## BESTEMMELSER FOR REGULERINGSPLAN «Kanalgården», ANDENES

## Andøy kommune - Reguleringsendring av Andenes Havn 2009 - Høring og offentlig ettersyn - Uttalelse fra Avinor

### Høringsuttalelse til reguleringsendring av Andenes Havn 2009, Andøy kommune

## **Kulturminnefaglig uttalelse med innsigelse - reguleringsendring av Andenes havn, Kanalgården, Andøy kommune**

## **3.2 Bevaring kulturmiljø H\_570**

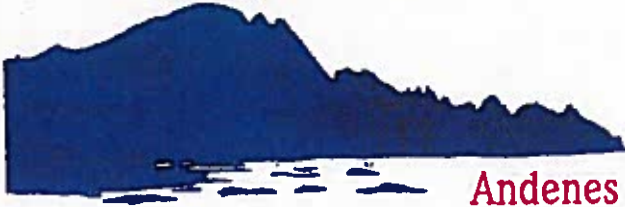
Automatisk fredet kulturminne – ID 37658 Gårdshaugen. Etter utgravinger kan området frigjøres. Dette avklares med Nordland Fylkeskommune.

”Før iverksettingen av tiltak i medhold av planen skal det foretas arkeologisk utgraving av de berørte automatisk fredete kulturminnet id. 37658, gårdhaug, som er markert som bestemmelsesområde #1 i plankartet.

Det skal tas kontakt med Nordland fylkeskommune i god tid før tiltaket skal gjennomføres slik at omfanget av den arkeologiske granskningen kan fastsettes.

Tiltak etter planen skal utføres på en slik måte at det ikke medfører endringer i bevaringsforholdene for kulturlagene utenfor tiltaksområdet. I forbindelse med gjennomføringen av nødvendig arkeologiske undersøkelser skal det også utarbeides en plan for avbøtende tiltak som sikrer det automatisk fredete kulturminnet mot overnevnte type skade.”
